Privater Gestaltungsplan Ölwis-Blankenwis

Bericht zu den berücksichtigten und nicht berücksichtigten Einwendungen

Gemeinde Lindau, Kanton Zürich

19. Juli 2022

Vergleich bzw. Darstellung der Lageverschiebung der Baubereiche C2 und O2, HLP Architekten AG, Effretikon

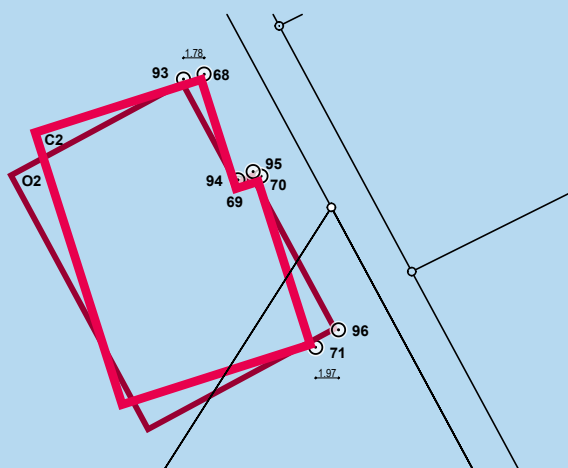
Gebäude O2: Einmesskoordinaten 93 bis 96 des Gebäudes O2 im Vergleich zu den korrespondierenden Punkten 70 bis 73 des Gebäudes C2 im ersten Gestaltungsplan: Punkt 93 (2'694'723.20 m Ost nach Landeskoordinaten LV95) ist gegenüber C2 (Punkt 70 mit 2'694'725.00 m) um 1.8 m nach Ost verschoben. Punkt 96 (2'694'736.59 m Ost nach Landeskoordinaten LV95) ist gegenüber C2 (Punkt 73 mit 2'694'734.63 m) sogar um 1.96 m nach Ost verschoben. Die Punkte 94 und 95 haben weniger grosse Ost- und Nord-Verschiebungen. Damit kommt das neu geplante Gebäude O2 zu nahe an unsere Grundstücksgrenze, was wir nicht akzeptieren. Wir bitten deshalb um dessen Verschiebung um 2 m in Richtung Westen.

Die Einwendung wird nicht berücksichtigt.

Der Baubereich O2 wurde gegenüber dem Baubereich C2 gemäss der unteren Darstellung im Gegenuhrzeigersinn abgedreht um einen angemessenen Gebäudeabstand zu den anderen Baubereichen einzuhalten. Der Punkt 96 befindet sich gegenüber dem Punkt 71 tatsächlich um 1.97 m näher an der Grundstücksgrenze. Der Punkt 93 hingegen befindet sich gegenüber dem Punkt 68 um 1.78 m weiter weg von der Grundstücksgrenze. Somit kommt das Gebäude gesamthaft nicht näher an die Grundstücksgrenze zu liegen. Alle Punkte berücksichtigen weiterhin den Wegabstand von 3.50 m sowie den Grenz- und Gebäudeabstand zur Parzelle des Einwenders (siehe auch Einwendung 4 unten) Die Baubereiche sind weiter vom Weg und der Parzellengrenze entfernt, als dies nach der Bau- und Zonenordnung möglich wäre.

Überprüfung Schattenwurf
auf Nachbarparzelle mit
Flachdach (links) und
Satteldach (rechts) an
einem 21. Juni.
HLP Architekten AG,
Effretikon

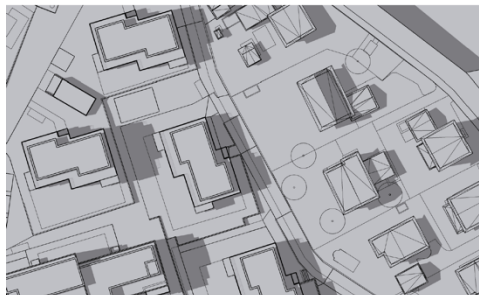
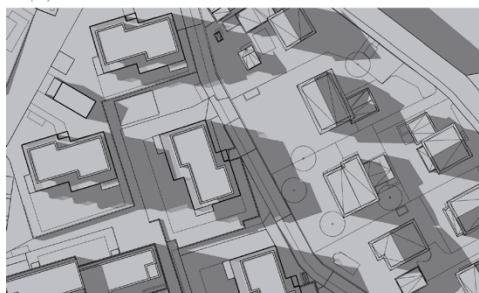
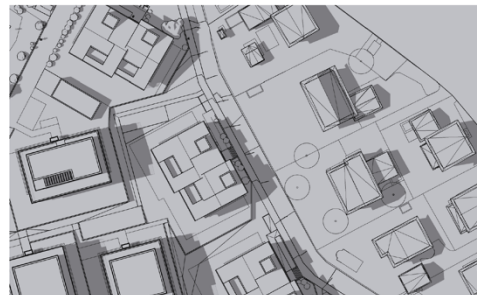
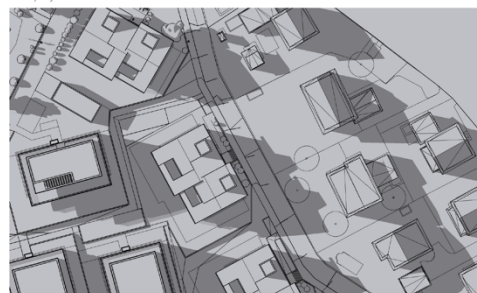
Schattenwurf: Gemäss Dokument "Lindau_priv_GP_Oelwis_Blankenwis_Bericht_3_VP.pdf" auf Seite 28 steht "Die Bauten sind so zu setzen, dass keine Beeinträchtigung der Umgebung und der neuen Bauten untereinander erfolgt." (Siehe auch Art. 7 Gestaltungsplanbestimmung) Oben auf Seite 28 steht zudem: "Bei der Wahl der Dachformen ist dem Thema der Aussicht gebührend Rechnung zu tragen. Flachdachbauten vor allem im Rand zur bestehenden Überbauung und gegen den südöstlichen Teil kommen dieser Anforderung besser entgegen als Steildächer. Art. 17 Gestaltungsplanbestimmung"

Dementsprechend wünschen wir, dass der Schattenwurf durch O2 auf unser Grundstück auch mit Satteldach nicht grösser wird als schon bei C2 im ersten Gestaltungsplan eingewendet!

Die Einwendung wird bereits berücksichtigt.

Der Schattenwurf wird mit dem Satteldach gegenüber dem Flachdach nicht vergrössert (siehe Planbeilage und untenstehende Abbildung mit Gegenüberstellung Schattenwurf mit Flachdach und Satteldach). Da das neue Gebäude weiter weg von der Grenze gestellt wird als dies nach Bau- und Zonenordnung möglich wäre, profitiert das Nachbargrundstück von dieser Stellung der Baukörper.

Überprüfung der möglichen
Grenzabstände z.B. der Bau-
bereiche O2 und L2 zu
Wegen und Nachbargrund-
stücken,
HLP Architekten AG,
Effretikon

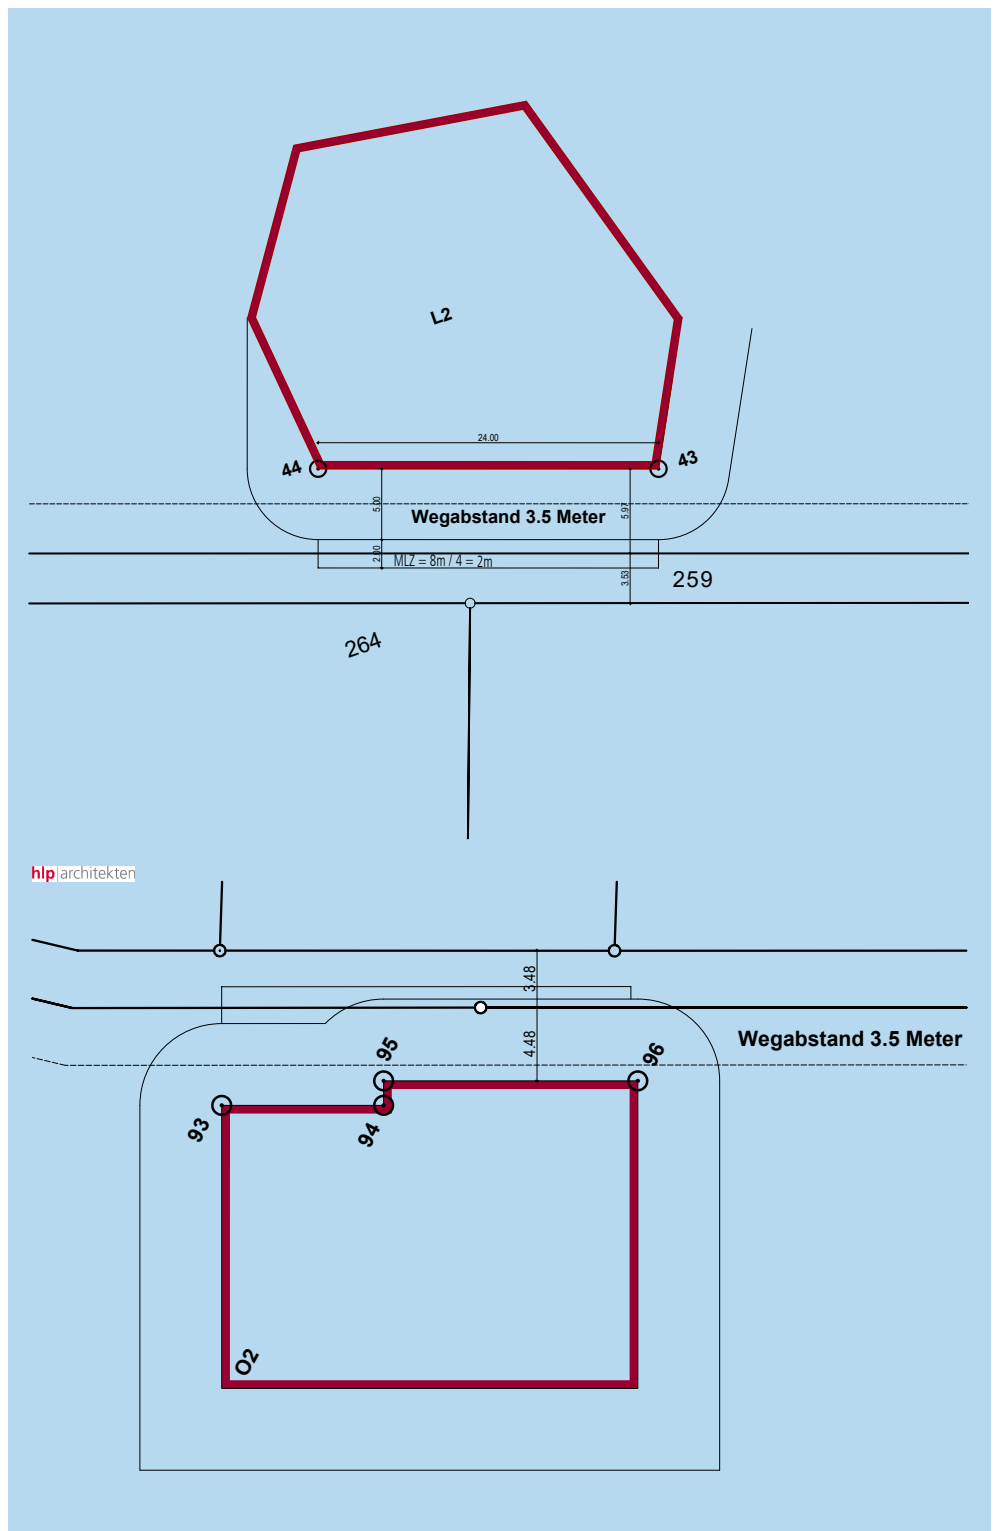
Einhaltung der gesetzlichen Grenzabstände gegen Grundstücke ausserhalb des Geltungsbereichs (Ergänzung von Art. 7 der Bestimmungen mit Abs. 3: «Gegenüber Grundstücken ausserhalb des Geltungsbereichs, inklusive solchen, die nur durch einen Weg vom Gestaltungsplangebiet getrennt sind, sind die Abstände gemäss dem geltenden kommunalen und kantonalen Recht einzuhalten.»)

Dem Gestaltungsplan ist nicht zu entnehmen, ob zum Flurweg, der im Plan als Schnällböcklerweg bezeichnet wird, und zu den jenseits derselben gelegenen Liegenschaften die erforderlichen Abstände eingehalten werden. Auch der Planungsbericht äussert sich nicht dazu.

Die Abstände der Baubereiche zum Schnällböcklerweg und dessen Breite sind nicht vermassst. Angesichts der Länge der Baubereiche, die parallel zum Weg verlaufen, bieten diese nicht Gewähr dafür, dass die notwendigen Abstände unter Berücksichtigung der geltenden Mehrlängenzuschläge (Art. 14 Abs. 2 BZO) eingehalten werden. Die Unklarheit ist auszuräumen. Dies kann etwa dadurch erfolgen, dass in den Bestimmungen festgehalten wird, dass gegenüber Grundstücken ausserhalb des Geltungsbereichs die Abstände gemäss dem geltenden kommunalen und kantonalen Recht einzuhalten sind.

Der Gestaltungsplan wird nicht zurückgewiesen, sondern wurde überprüft. Die Einwendung ist bereits im Auflageprojekt berücksichtigt.

Der Grenzabstand von 3.50 m gegenüber den Wegen ist überall eingehalten. Die erforderlichen Grenzabstände gegenüber den Grundstücken ausserhalb des Geltungsbereichs des Gestaltungsplans werden mit den festgelegten Baubereichen auch bereits eingehalten. In den folgenden beiden Grafiken sind die Abstände von zwei Baubereichen (wenn direkt an die Baubereichsgrenze gebaut würde) dargestellt. Bei allen anderen Baubereichen wurde auch überprüft (aber hier nicht dargestellt), dass die Forderung der Einwender eingehalten wird.

Unregelmässiger und muldenartiger Verlauf des massgebenden Terrains mit Geländekanten, Höhenlinien Amt für Raumentwicklung des Kantons Zürich vom 22.1.2020

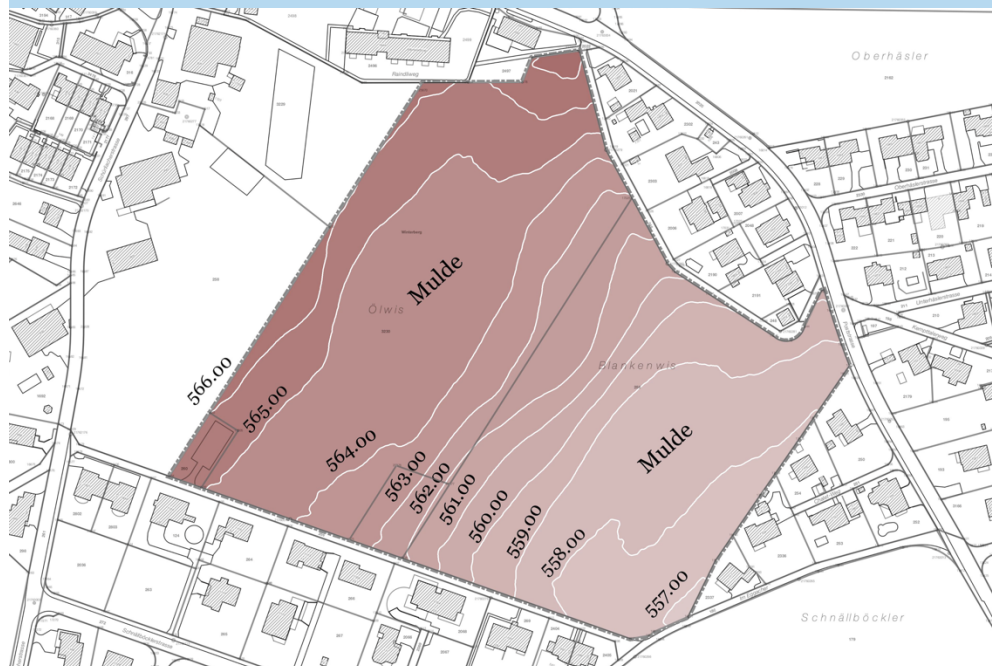
Beschränkung von Aufschüttungen auf eine Mächtigkeit von maximal 1 m gegenüber dem bestehenden Terrain (zusätzliche Bestimmung).

Für gewöhnlich kommt dem gewachsenen Terrain bei der Beurteilung von Neubaukörpern eine fundamentale Bedeutung zu. Obwohl der Gestaltungsplan eine der Topografie angepasste Überbauung ermöglichen soll (Art. 22a Abs. 2 BZO), soll das hier nicht gelten. Vielmehr sollen verbindliche EG-Koten und Gesamthöhen in m.ü.M. festgelegt werden. Das Terrain soll entsprechend angepasst und deshalb vor allem im zentralen Bereich deutlich angehoben werden können, wo die EG-Koten deutlich über dem bestehenden Terrain liegen (Erläuternder Bericht. S. 48). Das dürfte auch der Grund dafür sein, dass hier "Unterniveaubauten" vorgesehen sind, die zwar unterhalb des gestalteten Terrains liegen, aber bis zu 1,5 m über das bestehende Terrain ragen werden (vgl. Art. 14 der Bestimmungen und dazu nachfolgend, D.).

Den Unterlagen lässt sich entnehmen, dass flächenmässig umfangreiche und in ihrer Höhe erhebliche Aufschüttungen vorgesehen sind. Das genaue Ausmass und eine nachvollziehbare Begründung dafür werden aber nicht ersichtlich. Dies macht es notwendig, die Unklarheiten entweder zu beseitigen und entsprechende Transparenz zu schaffen, oder aber die Aufschüttungen im Gestaltungsplan verbindlich zu beschränken.

Abgesehen davon, dass in Bezug auf Unterniveaubauten nicht von der kantonalrechtlichen Regelung abgewichen werden soll (vgl. dazu nachfolgend, D.), sind Aufschüttungen mithin generell auf eine Mächtigkeit von maximal 1 m zu beschränken.

Auch dieses Mass erscheint noch äusserst grosszügig. Sollte dadurch trotzdem eine Anpassung der im Situationsplan bezeichneten Höhenkoten notwendig werden, wäre der Gestaltungsplan entsprechend zu überarbeiten.

Der Gestaltungsplan wird nicht zurückgewiesen, sondern wurde überprüft. Die Einwendung wird nicht berücksichtigt.

Das neue Terrain wurde so modelliert, dass verschiedenen Ansprüchen Rechnung getragen werden kann. Durch Aushubarbeiten fallen bei einer Baustelle Tonnen von Material an, die normalerweise mit hunderten von Lastwagen abtransportiert werden müssen. Im Gebiet Ölwis-Blankenwis soll so viel Material wie möglich vor Ort gelagert und wiederverwertet werden. Somit wird ein wesentlicher Beitrag an eine nachhaltige Bebauung geleistet. Das bedeutet weniger Lärm, weniger Staub und weniger CO₂ für die umliegenden Wohnquartiere. Die Bauzeit kann so verkürzt werden, die Gefährdung der Zu Fuss Gehenden und der Velofahrenden wird verringert. Deshalb sieht der Gestaltungsplan vor allem im Zentrum des Gestaltungsplangebietes eine Anhebung des Geländes vor. Das bestehende Terrain weist zudem einen unregelmässigen und muldenartigen Verlauf mit Geländekanten im Bereich der Zufahrtsstrasse Nord und der öffentlichen Platzräumen auf (siehe Abbildung mit den Höhenkurven). Die im Gestaltungsplan festgelegten Höhenkoten wurden sorgfältig austariert und auf die Freiraumgestaltung sowie auf die einzelnen Bauten und Anlagen abgestimmt. Insbesondere entlang den Hauptverbindungen der öffentlichen Fuss- und Velowege wurde auf eine gleichmässige Geländeneigung geachtet. Diese Wege sollen auch für Personen mit Mobilitätseinschränkungen problemlos genutzt werden können. Die festgelegten Höhenkoten berücksichtigen eine harmonische und attraktive Freiraumgestaltung sowie Strassen- und Wegeführungen. Die Beschränkung von Aufschüttungen auf eine Mächtigkeit von maximal 1 m gegenüber dem bestehenden Terrain wird deshalb als nicht angemessen und zweckmässig beurteilt.
